## アンケートでのご意見等について

### <第7回懇談会 ご感想シート>

## 第7回懇談会資料 [A案] 校庭配置に対する別の提案

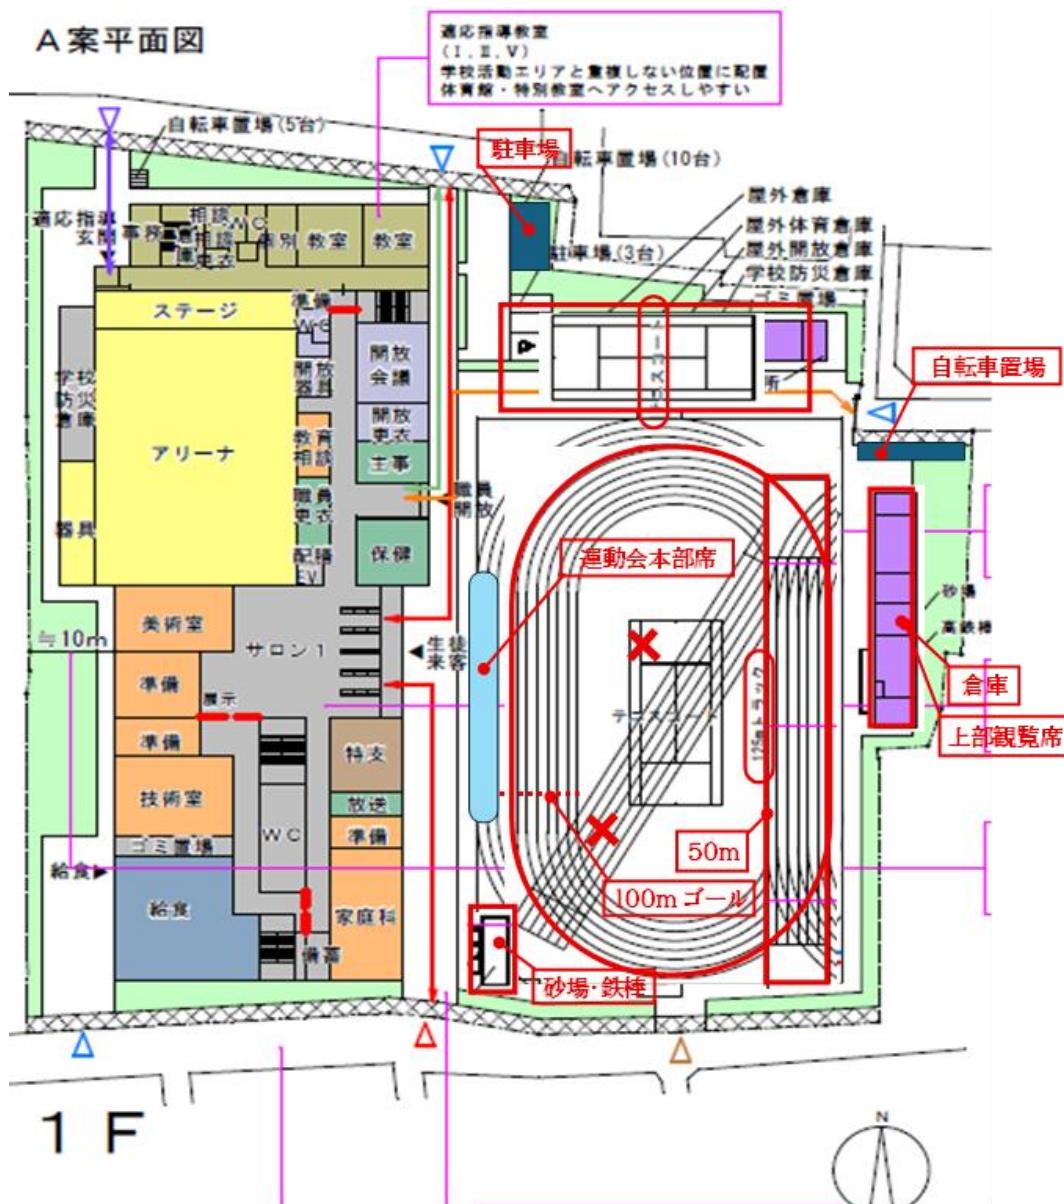
- ・A案にて、150m トラックに思い入れがあるようにも感じたが、何よりも多種のスポーツを支援する意味でテニスが残留するなら、トラック外へ配置するということが必要。  
※バレー、バスケット、バトミントン、卓球⇒アリーナ； サッカー、陸上、テニス⇒校庭
- ・125m、6 レーンでも陸上は十分に活動できると判断し、その配置とすれば北側にテニスコートが配置できる。クラブ活動による校庭使用の棲み分けも可能となる。
- ・125m、6 レーンでも、バックストレッチ側に 50m 直線レーンは設置可能かと。  
また、バックストレッチからのスタートで、ホームストレッチの直線レーンにて 100m ゴールの設置も可能ではないか。
- ・125m、6 レーンにすることで、体育祭等でのホームストレッチ側に本部席が余裕で設置可能になる。(バックストレッチ側 2F に観覧席があれば更に盛り上がる。)
- ・A案、北側配置の倉庫棟は東側へ、その上に観覧席が設置できればなお良い。
- ・駐車場、駐輪場、砂場エリアも別配置が可能かと。

【提案の要点】<赤枠にて表示>

1. トラックを 150m→125m
  2. 50m 直線をバックストレッチに (125m トラックでも配置できるはず)。
  3. 北側スペースが広く確保でき、そこへテニスコートを (トラック内テニスコートは×)。
  4. 倉庫を トラック東側に配置 (2F に観覧席が設置できれば better)。砂場・鉄棒は南西隅に。
  5. 駐車場を北側に、駐輪場を東側に配置。
  - 6・125m トラック採用にて校舎前のスペースが確保でき、運動会時の本部席に。
  7. 125m トラックでも、本部席前に 100m ゴールが設置できるはず。
